**浜岡原子力発電所1号炉及び2号炉
廃止措置計画変更認可申請書について
(審査会合における指摘事項回答)**

**令和5年9月19日
中部電力株式会社**

令和5年5月18日の審査会合における指摘事項回答

解体工法の基本的な考え方

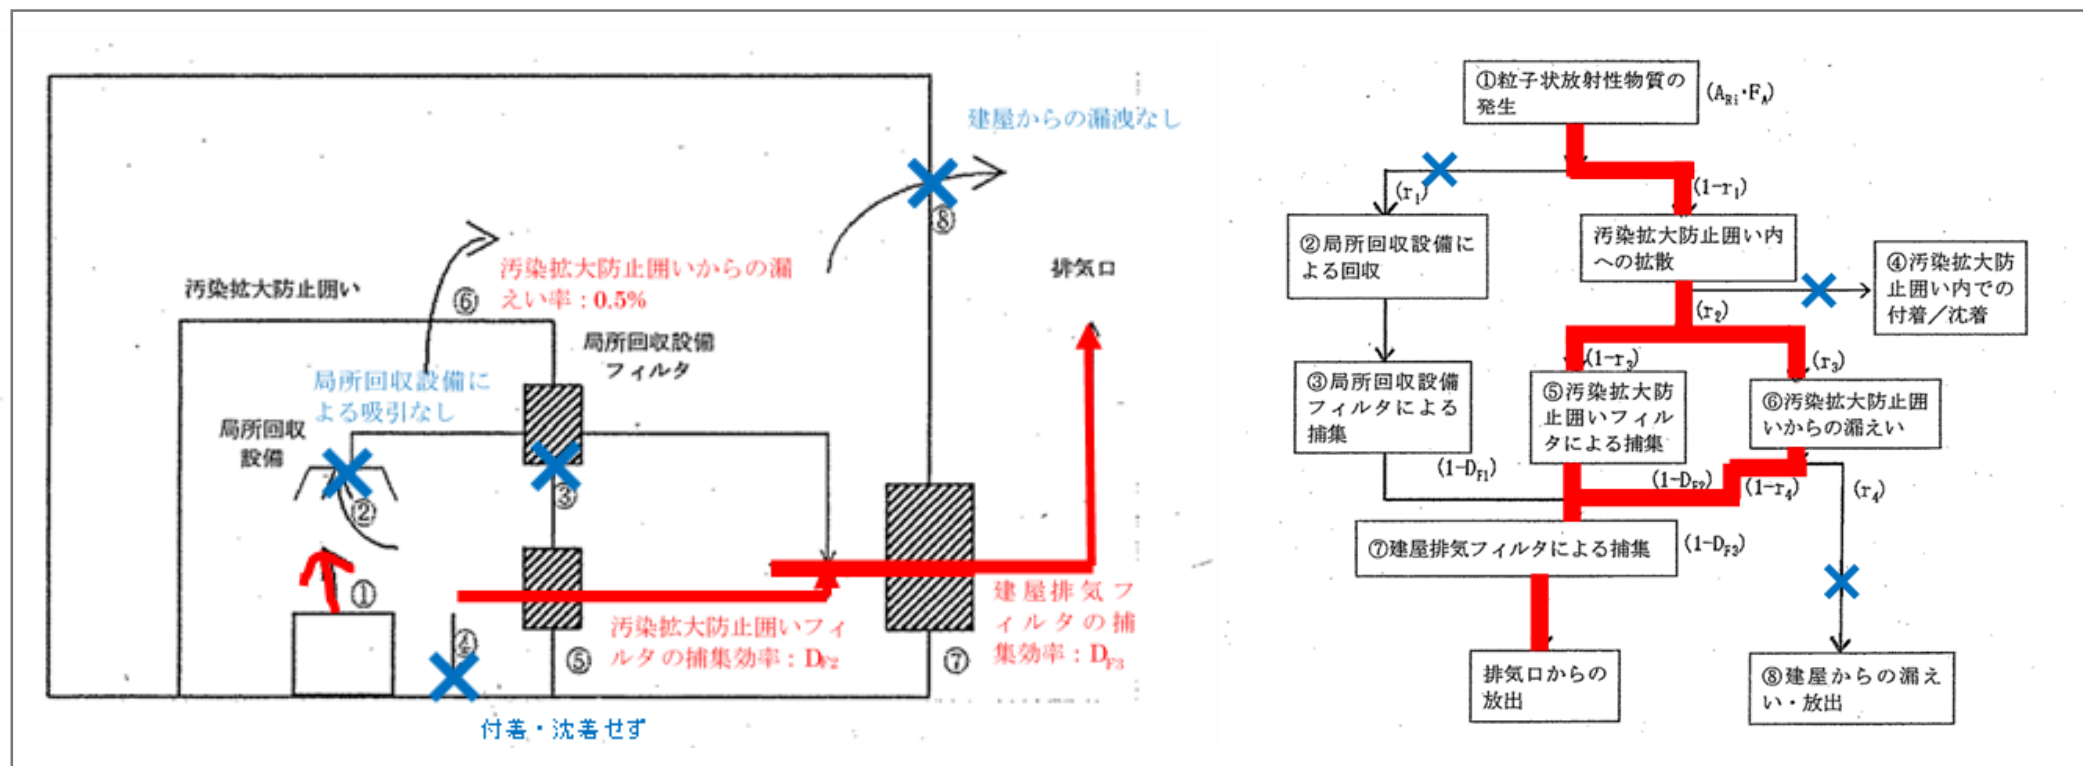
熱的切断対象の拡張に伴う解体撤去工事に伴い発生する粒子状放射性物質の環境への放出量評価等の妥当性について説明すること。

周辺公衆の被ばく低減、一般労働災害防止等の観点から、解体工法は基本的に機械的切断を選定するが、作業性向上及び作業時間の短縮を図るため、解体工法の基本的な考え方に基づき、ガス溶断等の熱的切断を選定する。ただし、熱的切断の対象を「汚染設備」へ拡張するため、熱的切断の採用にあたっては、公衆被ばくのリスクを考慮し、「機械的切断では困難・非効率となる部位（タンク類、大口径配管等の大型機器）」に限ることとする。

工法	機器の例	基本的な考え方
熱的切断 (ガス溶断等)	タンク類 (例：サプレッション・チェンバ、復水タンク)	<p>大型機器の切断は、切断長が長くなるため、手作業による切断ではなく、固定式の切断装置を用いた自動切断が中心となるが、解体対象設備の設置場所が狭隘などの理由で切断装置の設置が困難な場合は、電動ノコギリのようなハンディタイプの振動工具を用いることとなり、長時間切断作業の必要性が生じる。</p> <p>一方、熱的切断は、機械的切断と比較して切断時間の大幅な短縮が可能であることに加え、切断器（トーチ）を用いて手作業で切断部を溶融し、溶融部をガスにより吹き飛ばす非接触型の切断工法であり、作業員の被ばく、振動障害等の労働災害のリスク低減の観点で優位性のある切断方法であるため、熱的切断を採用する。</p>
	大口径配管 (例：主蒸気系配管、給復水系配管)	
	その他大型機器 (例：余熱除去系ポンプ、主蒸気隔離弁)	
機械的切断 (バンドソー等)	小口径配管	周辺公衆の被ばく低減、一般労働災害防止等の観点から、機械的切断を採用する。

原子炉建家、タービン建家評価模式図

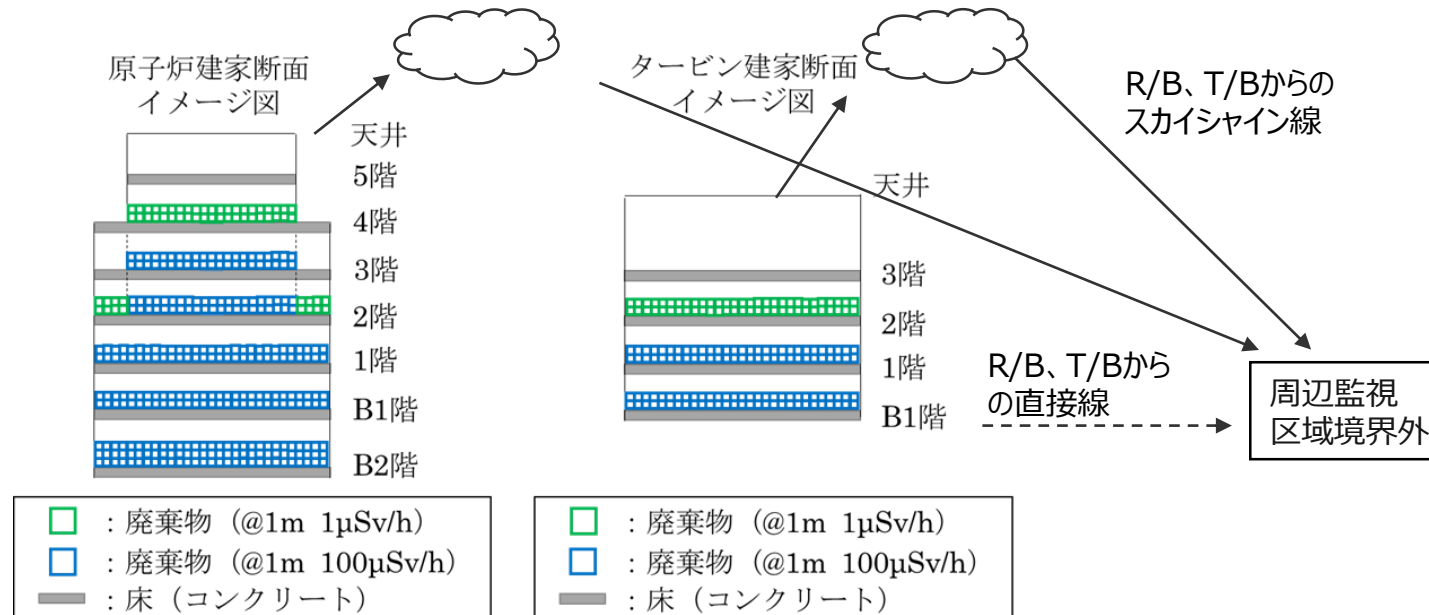
保管区域の変更にもなう直接線・スカイシャイン線の線量評価等の妥当性について説明すること。

<h3>L3廃棄物の保管状態</h3>	<ul style="list-style-type: none"> 原子炉建家及びタービン建家において、建家の構造を模式的に扱い、保管予定区域に限定せず各フロアの全面にL3廃棄物(1.6m×1.6m×1.6m)を保管する状態を想定する。 実運用を加味し、原子炉建家B2Fは保管容器を3段積み、それ以外は2段積みを想定する。ただし、周辺公衆の被ばく線量への寄与が大きいことを考慮し、各建家の最上階は、L3廃棄物を保管することを想定しない。
<h3>保管容器の線量当量率 (保管容器の表面から1mの距離での線量当量率)</h3>	<ul style="list-style-type: none"> 各建家の最上階の直下部分：周辺公衆の被ばく線量への寄与を考慮し、検出可能な測定下限目安値(1μSv/h)を想定する。 それ以外の部分：実運用を想定し、L3廃棄物等の発電所内運搬時の制限値(100μSv/h)を想定する。

- ア) で示す保管容器の表面から1mの距離での線量当量率となるよう線源強度 (Co-60想定) を求める。
- 保管する各フロアの面積から割り出される保管容器の数量を用いて、評価上のL3廃棄物の放射エネルギーを算出する。
- 評価上のL3廃棄物の総放射エネルギーは 約 1.2×10^{14} Bqであり、第2段階対象設備のL3廃棄物の総放射エネルギー：約 2.3×10^{12} Bqに比べて十分保守的な値である。
